监理工作联系单

工程名称: 2018年房县光伏扶贫项目EPC总承包工程一标段 编号: ZHJL-028

主题: 关于背拉筋安装规范相关事宜

前后立柱与管道桩连接详图

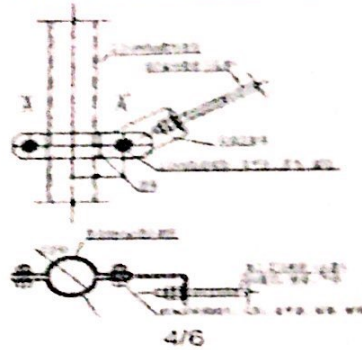
内容: 目前工程已进入支架防风拉筋安装阶段, 我监理方在巡视过程中发现拉筋安装与设计不符(附图)

1、抱箍安装时应用弹垫、双平垫、螺母。

2、拉撑安装时应用弹垫、平垫、双螺母。

3、抱箍连接件应该向里中心方向拉筋, 不得往外撑筋, 如上图纸所示;

以上问题要求你方尽快整改, 并严格按照图纸设计进行施工, 并报予我监理方进行复验。
